Commission économique pour l'Europe

Groupe de travail des transports par voie navigable**Groupe de travail de l'unification des prescriptions techniques
et de sécurité en navigation intérieure****Cinquante-huitième session**

**Uniformisation des prescriptions techniques et de sécurité
en navigation intérieure : Recommandations relatives
à des prescriptions techniques harmonisées à l'échelle
européenne applicables aux bateaux de navigation
intérieure (résolution n° 61, révision 2)****Proposition d'amendements à l'annexe à la résolution n° 61,
révision 2, fondée sur l'édition de 2021 du Standard européen
établissant les prescriptions techniques des bateaux
de navigation intérieure****Note du secrétariat****Mandat**

Nouvelles dispositions de l'édition 2021 du Standard européen établissant les prescriptions techniques des bateaux de navigation intérieure qui pourraient présenter un intérêt pour l'annexe de la résolution n° 61, révision 2

Croquis 2

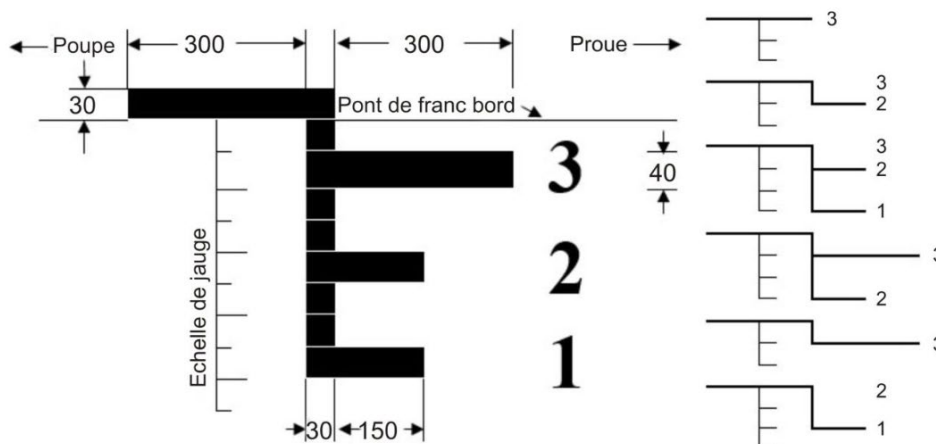
3. Le plan du plus grand enfoncement est matérialisé par des marques d'enfoncement bien visibles et indélébiles.
4. Les marques d'enfoncement doivent être conçues comme suit :

- a) La marque d'enfoncement supérieure est constituée par un rectangle de 300 mm de longueur et 30 mm de hauteur orienté vers l'arrière, dont la base est horizontale et coïncide avec le plan du plus grand enfoncement autorisé. Si la marque d'enfoncement supérieure est celle prévue pour la zone 3, sa hauteur est de 40 mm.

- b) Les marques d'enfoncement supplémentaires à apposer sont orientées vers l'avant et les dispositions ci-après s'appliquent :
 - aa) Les marques d'enfoncement pour la zone 3 sont constituées par un rectangle de 300 mm de longueur et 40 mm de hauteur,

- bb) Les marques d'enfoncement pour les zones 1 et 2 sont constituées par un rectangle de 150 mm de longueur et de 30 mm de hauteur, dont la base est horizontale et coïncide avec le plan du plus grand tirant d'eau autorisé pour la zone concernée.

- c) Si la marque d'enfoncement supplémentaire à apposer pour la zone 3 ou 4 coïncide avec la marque d'enfoncement supérieure, cette dernière n'est pas exigée.

5. Le numéro de la zone doit être fixé à côté des marques d'enfoncement orientées vers l'avant en caractères de 60 mm de hauteur et 40 mm de largeur ; pour la zone 4, le numéro n'est pas nécessaire.

6. Les marques d'enfoncement conformément aux chiffres 4 et 5 ainsi que leur orientation doivent correspondre au croquis 2.

Croquis 3

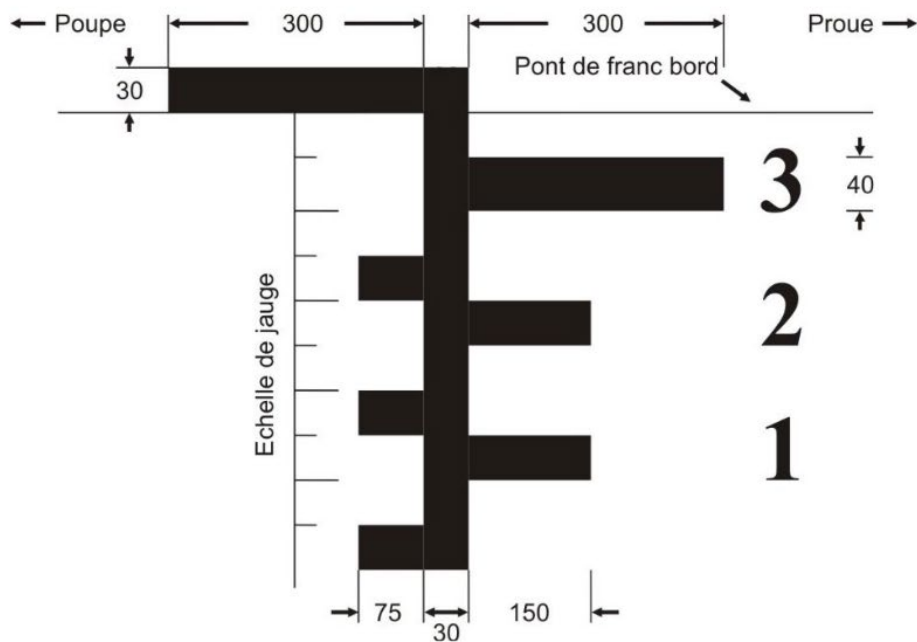
12. Pour les bateaux avec cales non couvertes, outre les dispositions du chiffre 7, les marques d'enfoncement doivent être complétées par un rectangle de 75 mm de longueur et 30 mm de hauteur, orienté vers l'arrière, dont la base est horizontale et coïncide avec le plan du plus grand enfoncement autorisé pour la navigation dans la zone concernée avec des cales non couvertes.

13. Les marques d'enfoncement conformément au chiffre 12 ainsi que leur orientation doivent correspondre au croquis 3.
